Tillgänglighetsinventering av kommuner

Stadshuset Mariehamn

November 2023

Bild 9 vändyta korridor utanför toalett.

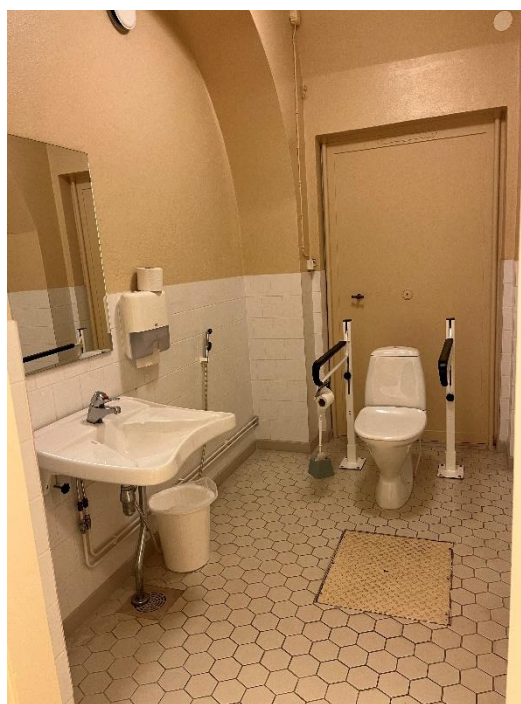
Det finns en tillgänglig toalett i hela byggnaden och den nås från kapprummet på bottenvåningen. Vändytan i korridoren utanför toaletten är 1 meter, den bör vara 1,4 meter. Det finns rester från en gammal reception som sticker ut och som skulle kunna avlägsnas för att ge mer yta i gången. Det går att komma fram till toaletten från två håll men om man kommer från den högra sidan så öppnas dörren upp mot personen där vändytan redan är liten vilket medför att man inte kan komma in. Tillträde till toaletten fås från vänstersida av korridoren där även skyltningen för toaletten finns.

- Södra ingången har hög tröskel och trappsteg.
- Den gamla receptionsdisken tar upp mycket utrymme utanför den tillgängliga toaletten. Vi föreslår att den tas bort för större vändyta.

Bild 12 på skrivare och element i korridor på våning tre.

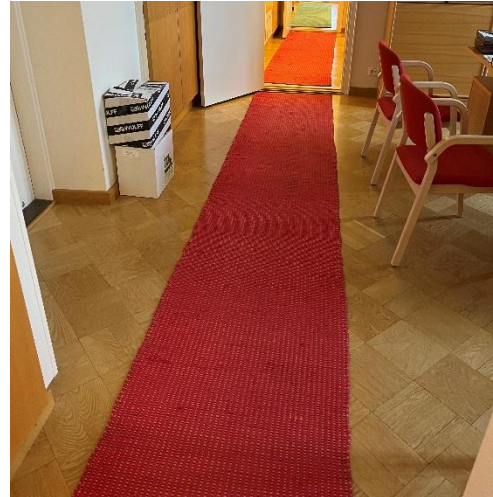
I korridoren på tredje våningen finns det gott om plats förutom en stor skrivare som tar upp mycket av gången intill ett element på den andra väggen. Där är passagebredden 78 centimeter och den bör vara minst 80 centimeter. Förslagsvis skulle skrivaren kunna flyttas till en annan plats där det inte finns något element och därmed frigöra ytan så man når den önskvärda bredden på 80 centimeter.
